# ÚZEMNÍ PLÁN MĚSTA BRNA

Textová část Odůvodnění

Kapitola 18 Rozhodnutí o námitkách (včetně odůvodnění)

Svazek Nb17 *(s osobními údaji)*

Vyznačená změna – zmenšení plochy SO:

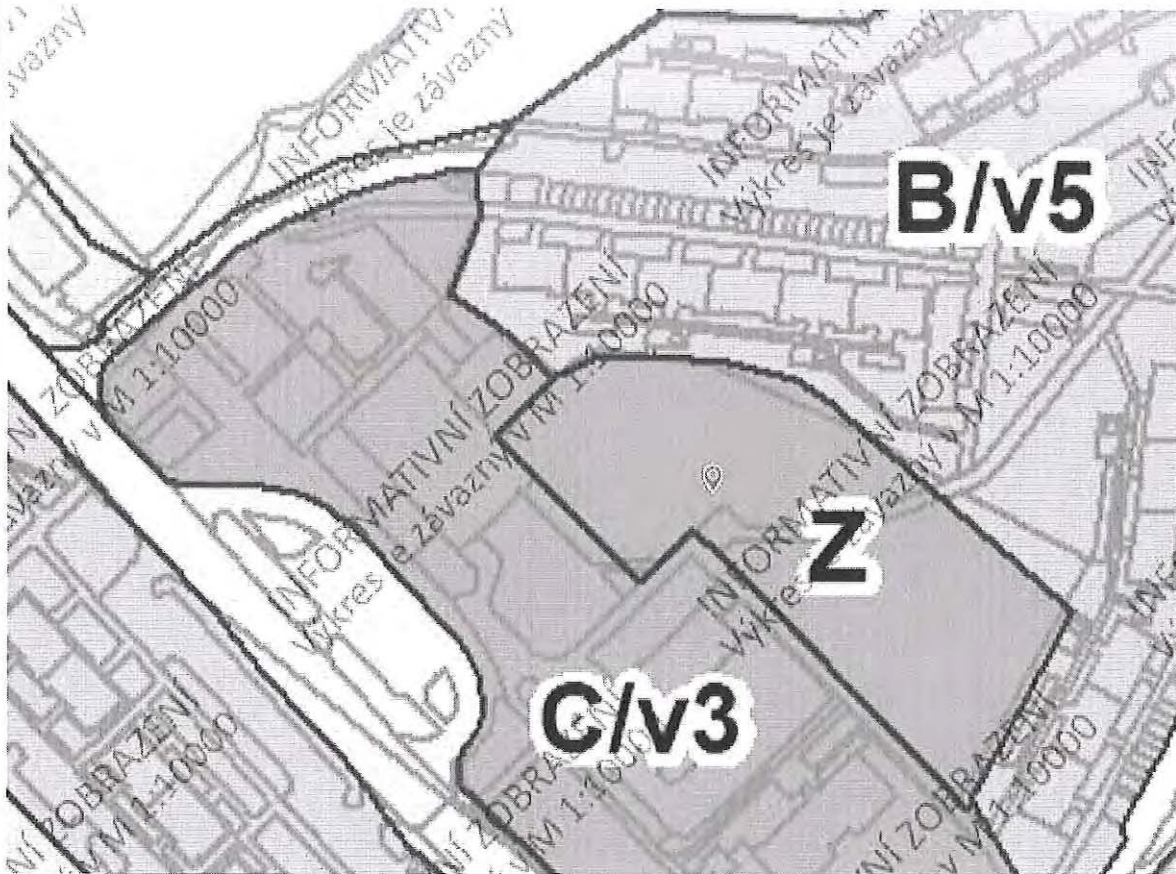
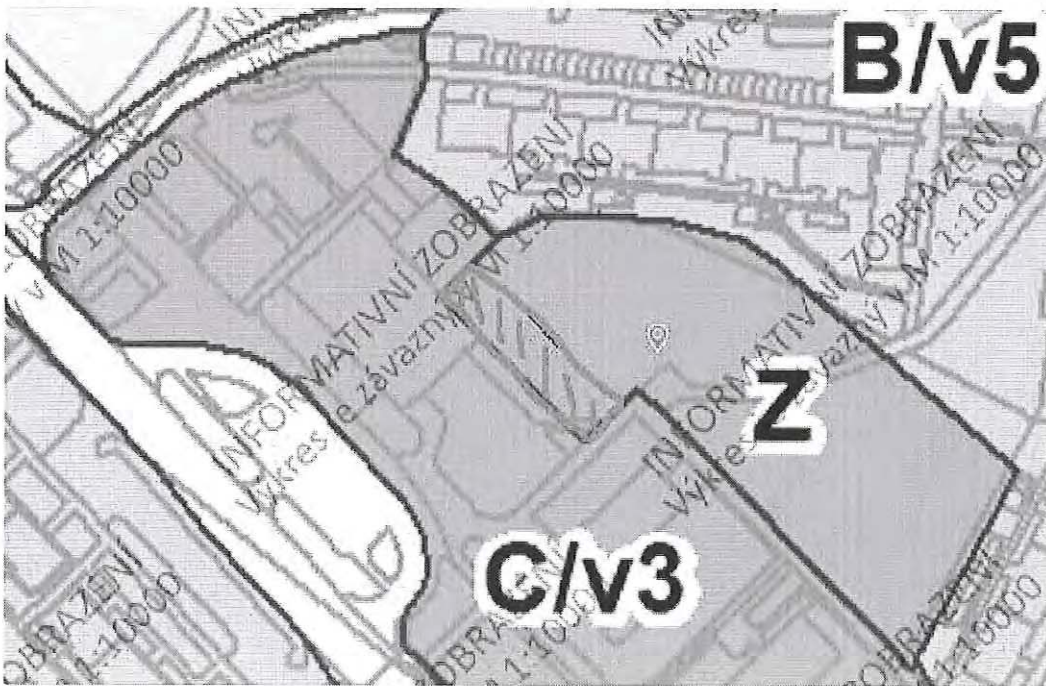
Provéřit možnosti změn funkčního využití ploch s objekty obchodních jednotek v sídlištích, které již zcela neslouží původnímu účelu a jsou vhodné pro nové nebo intenzivnější využití, za účelem umožnění nového využití a přestavby stávajících objektů.

Komentář: Změna B51/15-0/Z prověřila aktuální využití obchodní jednotky na sídlišti Kohoutovice (mezi ulicí Axmanova a Libušinou třídou) a vyhodnotila, že změna funkčního využití je nevhodná a nežádoucí. Bývalé sídlištní nákupní středisko slouží původnímu účelu. Prošlo renovací a má potenciál nadále sloužit jako lokální centrum občanské vybavenosti sídliště i městské části. Je situováno u zastávky MHD, v sousedství mateřské školy a veřejné knihovny. V objektu jsou prodejny potravin a smíšeného zboží, bankomat, restaurace, kancelářské prostory pro služby a drobné podnikání. Řešené území je proto nadále smíšenou plochou obchodu a služeb SO –mění se pouze význam plochy (tzn. je přeřazena ze stabilizované do návrhové plochy, což umožní např. úpravu intenzity využití území a charakteru dosavadní zástavby) a je navýšen index podlažní plochy (z dosavadního IPP 0,7 a 1,0 na IPP 2,0). Navržený index podlažní plochy zohledňuje, nejen tvar a velikost pozemků stavby(zastavěných budovami občanského vybavení o plošné výměře 1187 m<sup>2</sup>s2 NP a 309 m<sup>2</sup>s1 NP), ale též vlastnictví (oba objekty jsou v soukromém vlastnictví, jsou ale obklopeny pozemky veřejných prostranství ve vlastnictví města Brna) –vyšší intenzita využití území umožní například realizaci nástaveb na nynějších stavbách nebo jejich nahrazení novou vyšší stavbou. S přihlédnutím k charakteru okolní zástavby (vysoko podlažní panelové domy s 8 NP) je takové zvýšení intenzity využití území akceptovatelné.

*S ohledem na prověření území změnou B51/15-0, vydanou OOP6/2020 (nabytí účinnosti 23.9.2020) byl udělen pokyn upravit rozsah plochy zeleně navrhovaný v novém územním plánu na těchto pozemcích. Plocha smíšená umožňuje polyfunkční využití, tedy i využití pro sport. Návrh byl na základě tohoto pokynu adekvátně upraven (viz hlavní výkres grafické části výroku).*

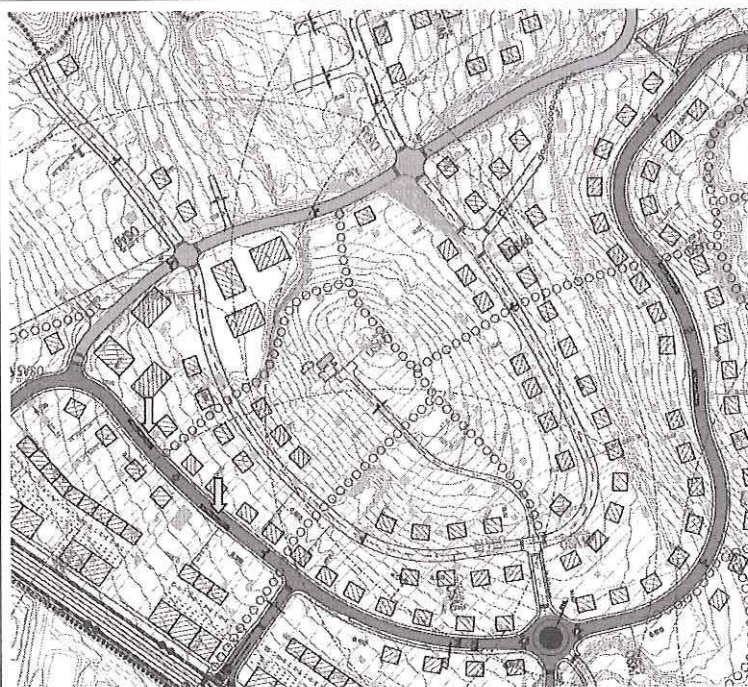
NÁMITKA	
NÁZEV PROJEDNÁVANÉ ÚPD	Územní plán mesta Brna - Červený kopec Podle: Výkresová část: B.5 Dopravní infrastruktura - situace
Identifikační údaje podatele	
Fyzická osoba/právnícká osoba	
Jméno, příjmení / Název společnosti	Spolek Červený kopec - jih, z.s. V zastoupení Petra Vosková jako předsedkyně Rady
Datum narození/ Identifikační číslo	4.12.1984
Adresa	Bezručova 9, Brno
Jsem - nejsem*) občan města Brna	Jsem -zástupce spolku tvořeného vlastníky pozemků – oblast Červený kopec – jih k.ú. Brno Bohunice
Upřesnění obsahu námítky/připomínky	
<input type="checkbox"/> K textové části	<input type="checkbox"/> Ke grafické části <input checked="" type="checkbox"/> K procesu pořizování
Městská část	Bohunice
Katastrální území	Brno-Bohunice
Parcelní čísla pozemků (adresa, doplňující popis lokality)	Červený Kopec, ulice Kejbaly
Text námítky/připomín ky včetně ZDŮVODNĚNÍ	Na základě konceptu nového územního plánu : dáváme námítku a nesouhlas s navrhovaným umístěním zastávek na ulici Kejbaly a dáváme požadavku na využití jejího stávajícího umístění na ulici Kamenice to v bodu B.5 Dopravní infrastruktura - situace:

- grafická příloha <input type="checkbox"/> ano <input type="checkbox"/> ne - další přílohy	<ul style="list-style-type: none"> <li>- Navrhované umístění zastávek nezohledňuje plánované využití lokality jakožto řídké zástavby rodinných domů a oblasti s výskytem dětí a tedy potřeby vytvoření „obytné zóny“.</li> <li>- Studie nezohledňuje a ani nezobrazuje již vydaná územní rozhodnutí o umístění staveb v daném území a teda ani nezobrazuje aktuální stav – řídká zástavba.</li> <li>- Navrhovaná klasifikace nerespektuje historicky zaužívané využití zastávky na ulice Kamenice. Zastávka na ulici Kamenice slouží a má sloužit jako napojení oblasti na veřejní dopravu, při respektování ulice Kejbaly jako „obytné zóny“ s řídkou zástavbou a výskytem dětí. Jižní trasa (od pohledu z vrcholu červeného kopce) zamýšlené páteřní komunikace, by od původního kruhového objezdu mohla vést přímo na jih směrem ke křižovatce před obchodním domem Kaufland (napojení do parcely 1260/153, a po ní vedený trolejbusový spoj by tak využil</li> </ul>

stávající zastávku na ulici Kamenice před obchodním domem Kaufland (a to jako jedinou a dostačující zastávku pro obslužení oblasti pomocí MHD). Díky tomu by nebylo nutné stavět plochou náročnější kruhový objezd a postačilo by prosté silniční křížení s napojením vedlejších cest, které by zůstaly v režimu obytná zóna se sníženou rychlostí do 30km/h. Další výhodou tohoto řešení je minimalizace záboru soukromých parcel, a využili by se maximálně parcely patřící městu. Snížilo by se tak riziko blokování realizace páteřní komunikace jako kritického prvku infrastruktury k dalšímu rozvoji lokality.

- 
- Navrhované umístění zastávek na ulici Kejbaly je umístěno na soukromých parcelách a nerespektuje stávající majetkové poměry v oblasti
- Plánované umístění zastávek je v rozporu s plánem využití lokality jako obytné zóny so zástavbou rodinných domků a výskytem dětí. Taktéž je plánované umístění v rozporu se zájmy obyvatel, chodců a cyklistů, jelikož zamezuje využití prostoru jako bezpečného prostoru na sociální interakci a pobyt lidí.
- Plánované umístění zastávek a nevyužití stávající zastávky na ulici Kamenice nerespektuje ekonomické využití veřejných financí. Peníze na vybudování nových zastávek v oblasti řídké zástavby je vysoce nevhodné. V případě dostatečných financí by tyto měly být využité na podporu cesty respektující obytnou zónu.
- Majitelé dotknutých parcel nebyli právně informováni o navrhovaných změnách a požádáni o vyjádření a souhlas.

*Obecně územní plán stanovuje základní koncepci rozvoje území obce, ochrany jeho hodnot, jeho plošného a prostorového uspořádání, uspořádání krajiny a koncepci veřejné infrastruktury a stanovuje podmínky pro využití území. Nový Územní plán města Brna (ÚPmB) pracuje s méně podrobným měřítkem hlavního výkresu 1:10 000, než tomu je u současného (1:5000).*

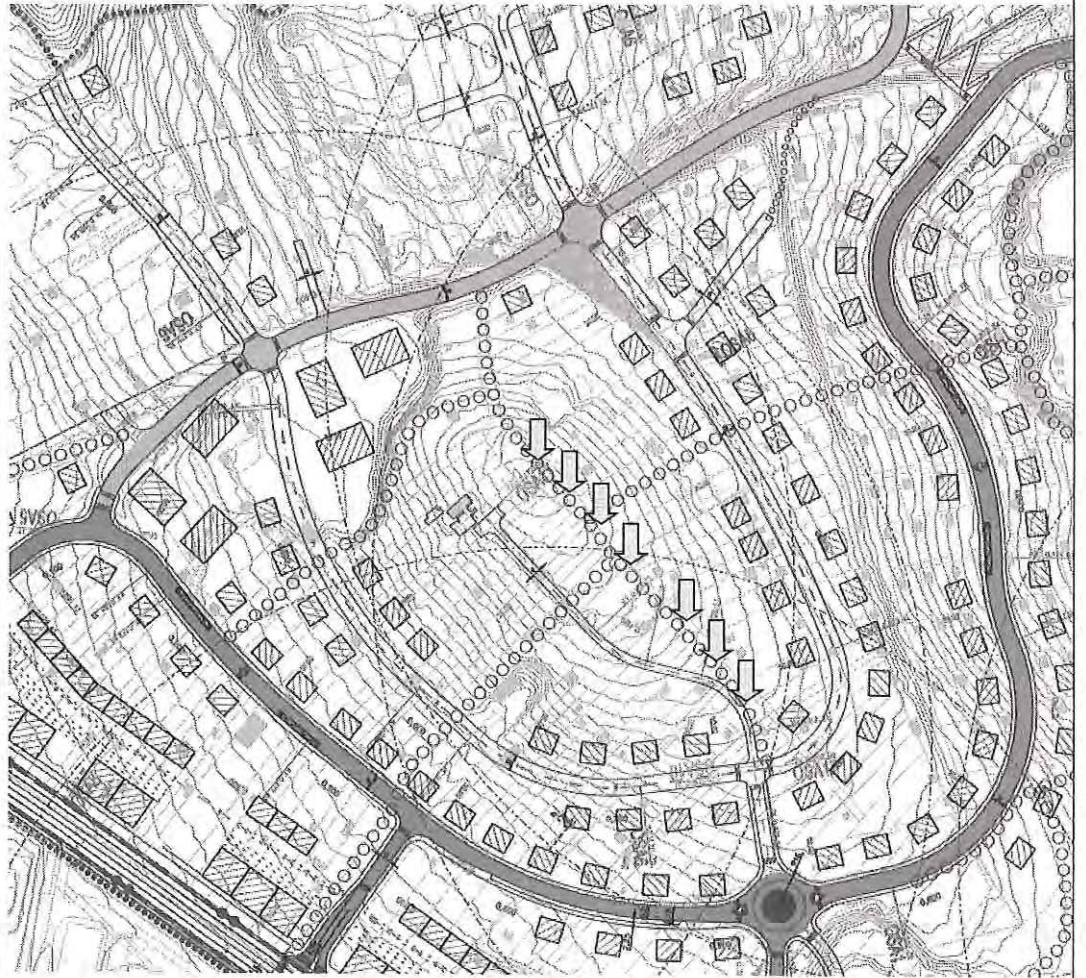
Na základě konceptu nového územního plánu : dávám námítku a nesouhlas s klasifikací komunikace na parcele 1451/3 jako hlavní pěší trasy. A žádám o reklasifikaci komunikace na parcele 1451/3 jako předpokládaný návrh dopravní obsluhy území , který bude zpřesněn v dalších stupních projektových prací a to v bodu B.5 Dopravní infrastruktura - situace:

- Studie nezohledňuje historicky zaužívanou komunikaci na parcele 1451/3 jakožto hlavní komunikace pro dopravní napojení částí území
- Klasifikací jakožto komunikace pro dopravní napojení by zůstala možnost jeho využití pro chodce – jak je tomu doteď.
- Klasifikace jako komunikace pro dopravní napojení nerespektuje právní vlastnictví parcel a možnosti jejich napojení na komunikace – jelikož horizontálně napájí jednotlivé parcely a to při zachování majetkovo - právních poměrů.
- Komunikace na parcele 1451/3 nezasahuje do soukromých parcel a ani parcely nerozděluje a nerozdrobuje.

*Obecně územní plán stanovuje základní koncepci rozvoje území obce, ochrany jeho hodnot, jeho plošného a prostorového uspořádání, uspořádání krajiny a koncepci veřejné infrastruktury a stanovuje podmínky pro využití území. Nový Územní plán města Brna (ÚPmB) pracuje s méně podrobným měřítkem hlavního výkresu 1:10 000, než tomu je u současného (1:5000). Pokud se jedná o návrh řešení, tak v lokalitě byly vymezeny základní koridory obsluhy území v souladu s řešením územní studie a principy kompaktního města. Jedná se o nabídku možné intenzifikace území z hlediska tvaru dlouhých a úzkých parcel v území.*

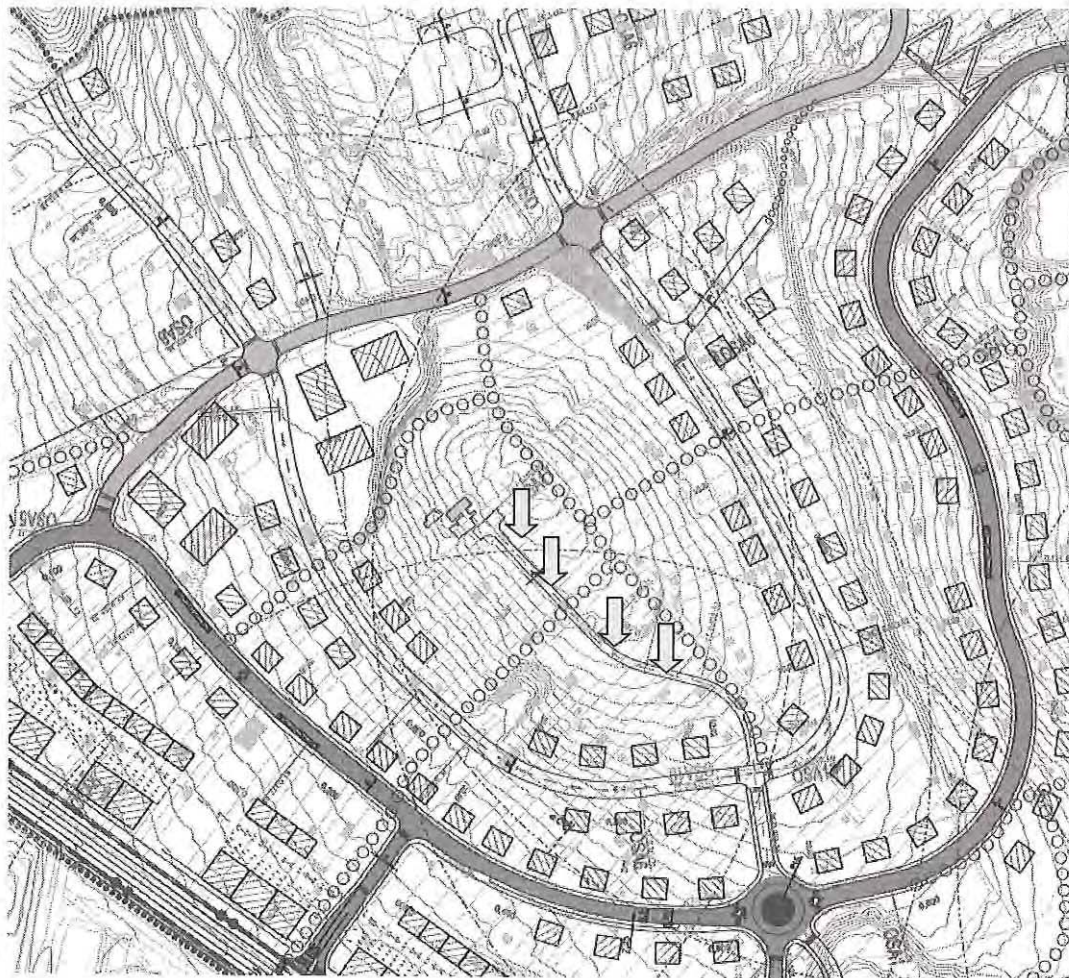
Na základě konceptu nového územního plánu : dávám námítku a nesouhlas s vedením předpokládaného návrhu komunikace – v horní části a to napříč soukromými parcelami počínaje 1452/1, skrz 1477,1479,1481,1482/1, dále skrz 1487,1488,1489/1. v bodu B.5 Dopravní infrastruktura - situace:

- Umístění navrhované komunikace nezohledňuje již probíhající zástavbu na daném území
- Studie nezohledňuje a ani nezobrazuje již vydaná územní rozhodnutí o umístění staveb v daném území
- Navrhovaná komunikace jde napříč existujícími stavbami
- Navrhovaná komunikace jde napříč soukromými parcelami
- Navrhovaná komunikace nezohledňuje majetkové poměry v dané oblasti a to soukromé vlastnictví parcel
- Majitelé dotknutých parcel nebyli právně informováni o navrhovaných změnách a požádáni o vyjádření a souhlas.

*Obecně územní plán stanovuje základní koncepci rozvoje území obce, ochrany jeho hodnot, jeho plošného a prostorového uspořádání, uspořádání krajiny a koncepci veřejné infrastruktury a stanovuje podmínky pro využití území. Nový Územní plán města Brna (ÚPmB) pracuje s méně podrobným měřítkem hlavního výkresu 1:10 000, než tomu je u současného (1:5000). Pokud se jedná o návrh řešení, tak v lokalitě byly vymezeny základní koridory obsluhy území v souladu s řešením územní studie a principy kompaktního města. Jedná se o nabídku možné intenzifikace území z hlediska tvaru dlouhých a úzkých parcel v území.*

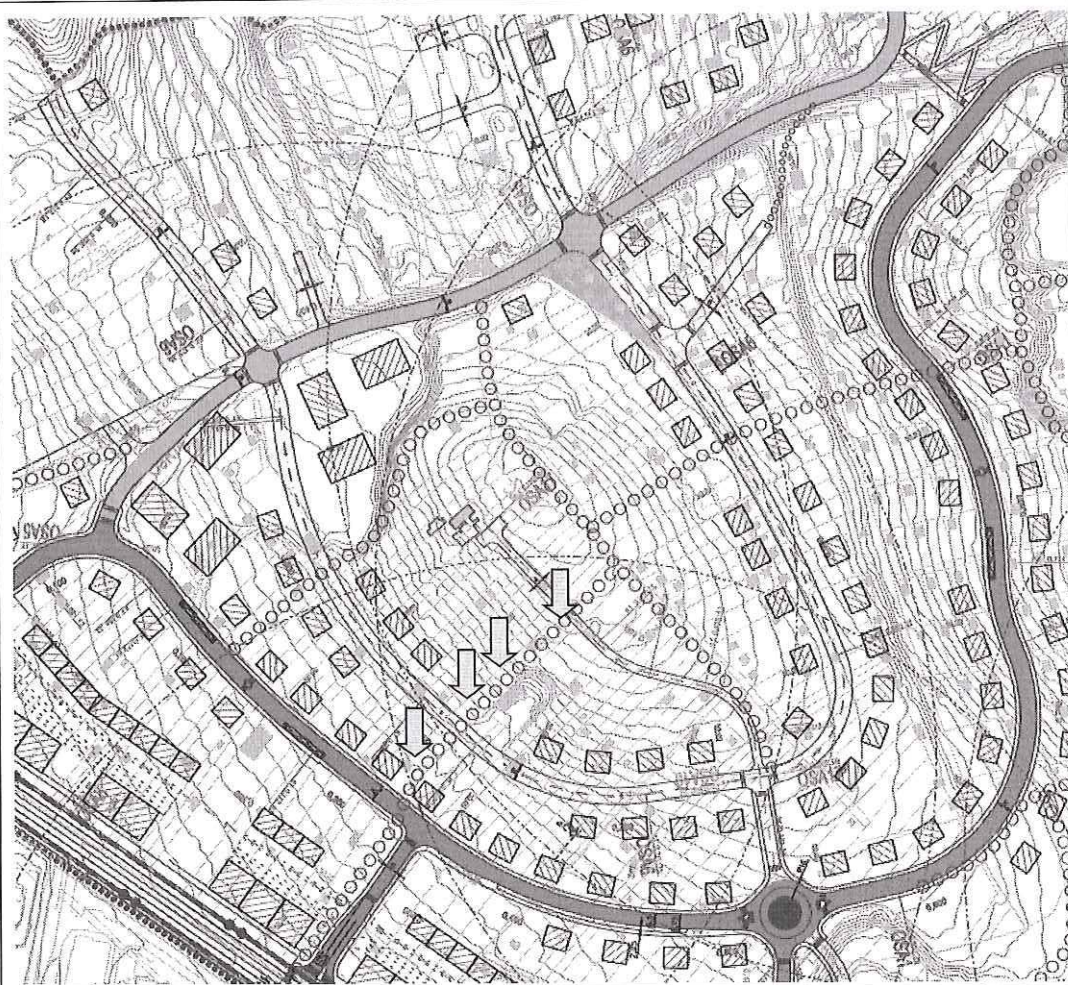
- Umístění na p.č. 1473,1475,1476 nezohledňuje historicky zaužívanou trasu, která vede po p.č. 1451/3
- Podloží na trase není stabilní, v místě hrozí sesuv půdy do přilehlého srazu a následnou možnou destabilizací přilehlé oblasti a z toho plynoucí narušení statiky blízkých budov. Taktéž jakékoliv výkopové práce mohou zvýšit toto riziko.
- Umístění taktéž vytváří prostor pro potenciální zloděje, kteří tak získají přímý výhled a jednoduchý vstup na všechny přilehlé pozemky a pozemky s nimi spjaté. Tento bod považuji za význačný vzhledem k tomu, že se jedná o historický problematickou oblast s výskytem častých loupeží.
- Na nezabezpečeném území se budou pohybovat cizí osoby a oblast se stane nebezpečnou, bude se rušit noční klid.

- Jeho plánované umístění by narušovalo soukromno-rekreační zónu v stávající zástavbě a to ve všech jeho řadách
- Plán nerespektuje požadavky vyplývající z právních předpisů a při vymezení nových ploch pro výstavbu zachovávat podmínky ochrany zemědělské půdy a nezastavěného území. Zábor nejkvalitnější zemědělské půdy I. a II. třídy ochrany je dokonce možný pouze v případě, že jiný veřejný zájem výrazně převažuje nad veřejným zájmem ochrany zemědělské půdy. Parcely 1473 a 1474 patří do II. třídy ochrany. Neshledáváme žádný veřejný zájem na záboru této zemědělské půdy. Dlouhodobě historicky zaužívaná 1451/3 cesta je přístupná okolo s pozvolným sklonem (po vrstevnicích). Proto není důvod změny již vymezených zastavitelných ploch na jiný druh, navíc s negativním důsledkem zvyšování sklonu komunikace, a z toho plynoucí nutnosti řešení odvodu přívalových dešťových srážek.

- V daném území není možné vytvořit účinný systém odvodnění aniž by se nenarušili hladiny podzemních vod protože by se odvodnil celý svah. V našich podmínkách dochází ke střídání vlhkých a suchých let, přičemž v desetiletých obdobích jsou nejčastěji 2 až 3 roky srážkově chudí, 4 až 5 roků je srážkově normálních a 3 roky jsou srážkově bohaté. Odvodnění by způsobilo nejen na pozemcích ale v okolí desítek metrů extrémní eroze a sucho.

*Tato pěší trasa je součástí podrobnějšího prověření území územně plánovacím podkladem ÚS – Červený kopec (Pelčák, 2017), nikoliv vymezena závazně ve výkresech územního plánu. Nelze ji tedy na základě vaší námítky v návrhu nového územního plánu zrušit. Pěší trasy nejsou v grafické části ÚPmB 2.2 Souhrnný výkres dopravy vyznačeny a připouštějí se ve všech funkčních plochách. Územní plán vytváří členěním území na plochy s rozdílným způsobem využití podmínky pro realizaci záměrů.*

**1** Na základě konceptu nového územního plánu : dávám námitku a nesouhlas s vedením hlavní pěší trasy na p.č. 1473,1475,1476, podle územní studie Červený kopec- bodu B.5 Dopravní infrastruktura - situace: **1**

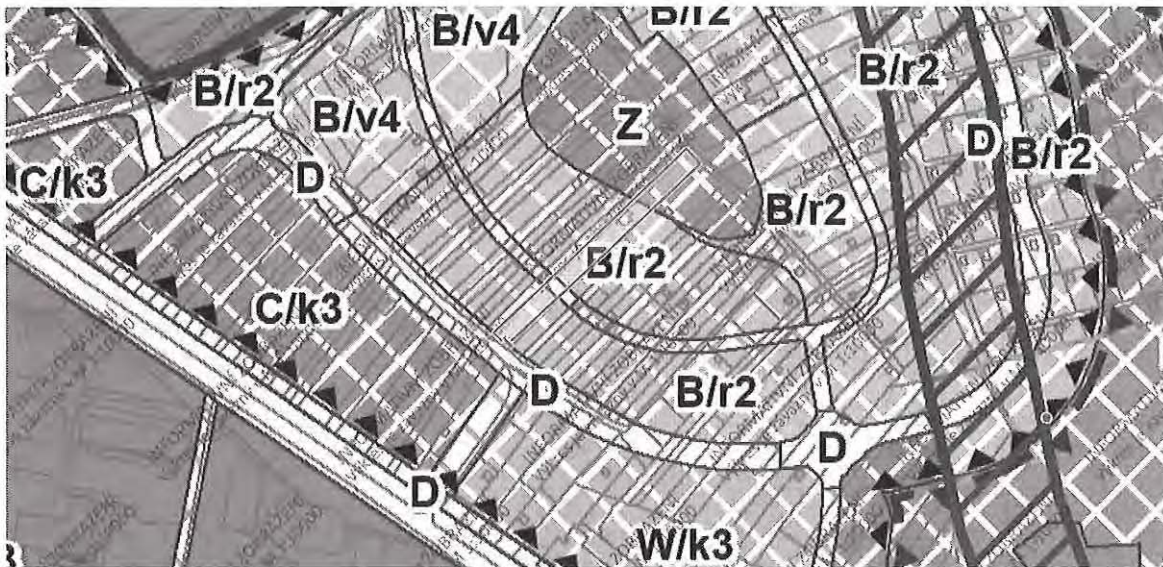
- Umístění na p.č. 1473,1475,1476 nezohledňuje historicky zaužívanou trasu, která vede po p.č. 1451/3
- Podloží na trase není stabilní, v místě hrozí sesuv půdy do přilehlého srazu a následnou možnou destabilizaci přilehlé oblasti a z toho plynoucí narušení statiky blížkých budov. Taktéž jakékoliv výkopové práce mohou zvýšit toto riziko.

- Umístění taktéž vytváří prostor pro potencionální zloděje, kteří tak získají přímý výhled a jednoduchý vstup na všechny přilehlé pozemky a pozemky s nimi spjaté. Tento bod považuji za význačný vzhledem k tomu, že se jedná o historicky problematickou oblast s výskytem častých loupeží.

2

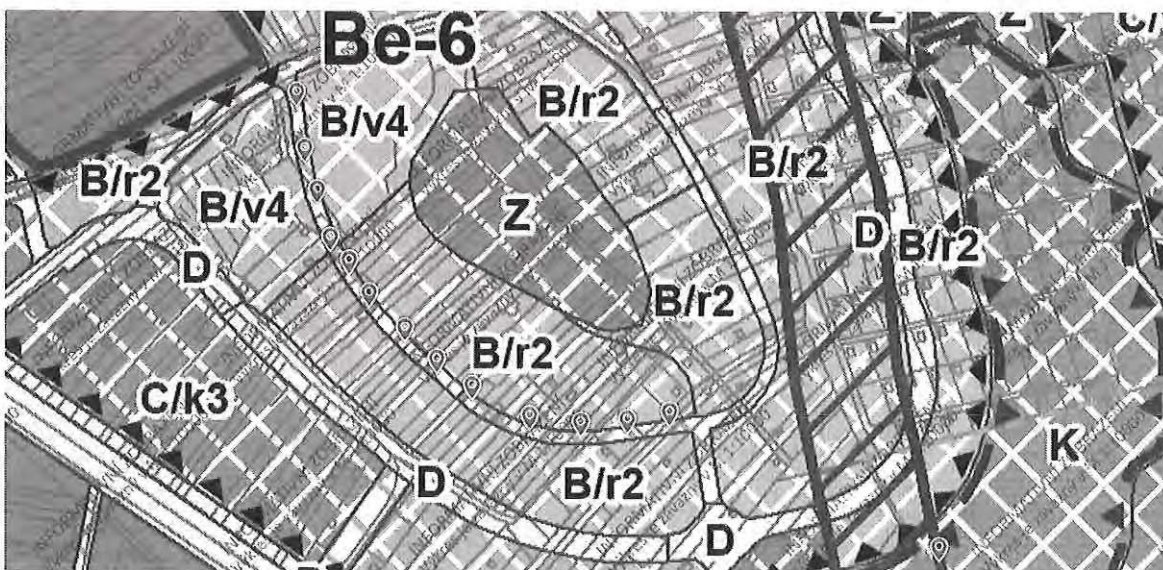
Na základě konceptu nového územního plánu : dávám námítku a nesouhlas s vedením předpokládaného návrhu komunikace – v dolní části a to napříč soukromými parcelami počínaje 1452/1, skrz 1471,1472, dále skrz 1478,1479,1481,1482/1, dále skrz 1487,1488,1489/1. v bodu B.5 Dopravní infrastruktura - situace:

- Umístění navrhované komunikace nezohledňuje již probíhající zástavbu na daném území
- Studie nezohledňuje a ani nezobrazuje již vydaná územní rozhodnutí o umístění staveb v daném území
- Navrhovaná komunikace jde napříč existujícími stavbami
- Navrhovaná komunikace jde napříč soukromými parcelami bez souhlasu vlastníků
- Navrhovaná komunikace nezohledňuje majetkové poměry v dané oblasti a to soukromé vlastnictví parcel
- Majitelé dotknutých parcel nebyli právně informováni o navrhovaných změnách a požádáni o vyjádření a souhlas.
